FPS Economy, SME's, Self-Employed and Energy
Directorate-General Energy
Division „Nuclear Applications“
Boulevard du Roi Albert II 16
1000 Brussels
Belgium

Stellungnahme betreffend der grenzüberschreitenden Umweltverträglichkeitsprüfung zur Laufzeitverlängerung der belgischen Kernreaktoren Doel 1 und Doel 2

Grafik 1: Wetterbedingtes Risiko einer Kontamination über 37 Kilobecquerel pro m² Cs-137 für Europa (Quelle: flexRISK)

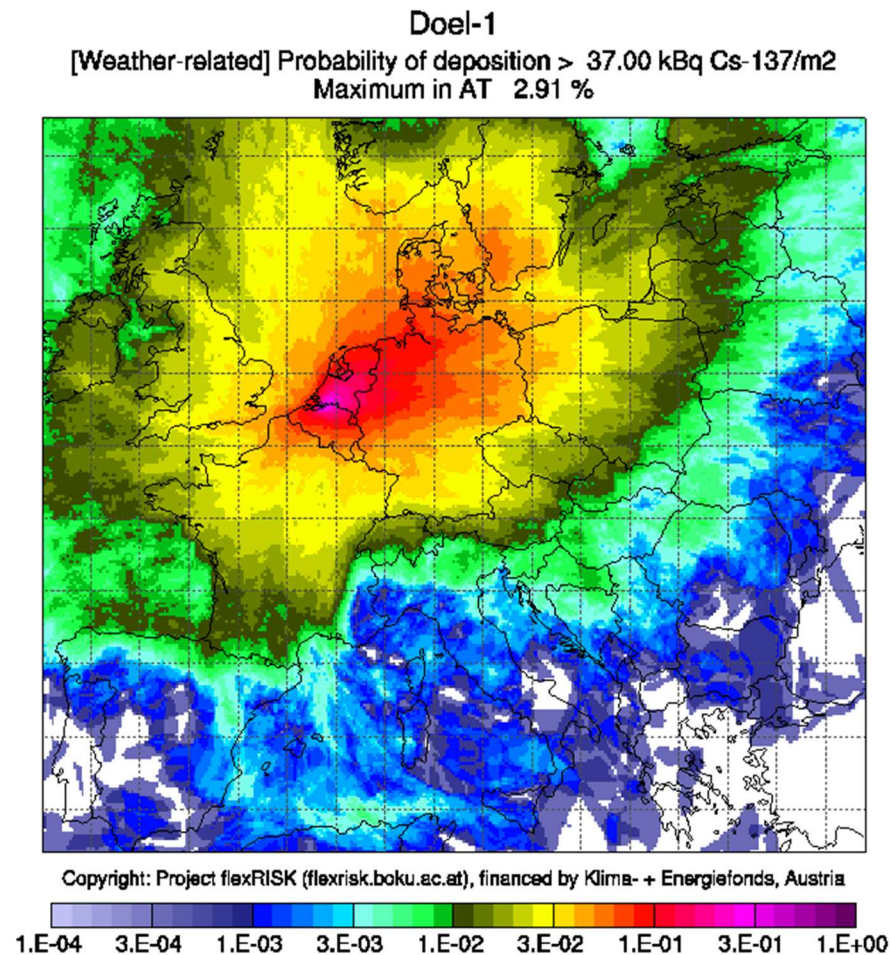
Grafik 1 zeigt das wetterbedingte Risiko einer Kontamination mit Cs-137 von über 37 Kilobecquerel Cs-137 per m² in Europa, im Falle eines solchen Unfalls.⁵ Nach der Reaktorkatastrophe in Tschernobyl, wurden in der früheren Sowjetunion Gebiete, die mit 37 kBq Cs-137/m² oder mehr belastet wurden, als „kontaminiert“ eingestuft.

Das höchste Risiko der Kontamination durch einen schweren Unfall in Doel 1 (oder Doel 2) liegt in Belgien und den Niederlanden, gefolgt von Deutschland, Luxemburg, Dänemark, Frankreich, Schweden, sowie allen anderen europäischen Ländern bis etwa 1.000 km Entfernung. Der Wind bläst vorwiegend in Nord-Östlicher Richtung. Das Risiko fällt in über 1.000 Kilometern nicht auf Null ab - ganz Europa könnte bei bestimmten Wetterbedingungen kontaminiert werden.
